**Avis de la Mission Régionale d'Autorité environnementale
Nouvelle-Aquitaine sur
un projet de parc éolien dans la commune de Doussay (86)**

n°MRAe 2022APNA95

dossier P-2022-12787

Localisation du projet : Commune de Doussay (86)
Maître(s) d'ouvrage(s) : Société ENGIE Green
Avis émis à la demande de l'Autorité décisionnaire Préfet de la Vienne
En date du : 10 juin 2022
Dans le cadre de la procédure d'autorisation : Autorisation environnementale
L'Agence régionale de santé et le préfet de département au titre de ses attributions dans le domaine de l'environnement ayant été consultés.

Zones urbanisées autour du projet et points de mesures acoustiques – extrait du dossier de juin 2022 page 106

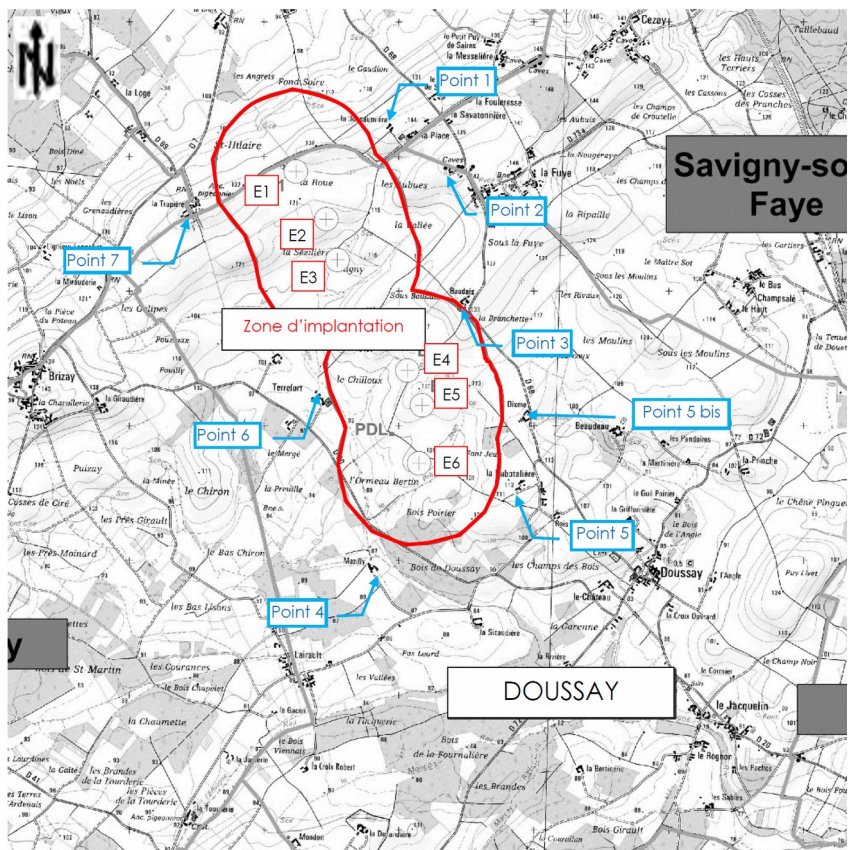
Les points choisis pour caractériser l'environnement humain proche sont répartis autour de la zone d'implantation et leur emplacement est indiqué sur la carte ci-après figurant en page 106.
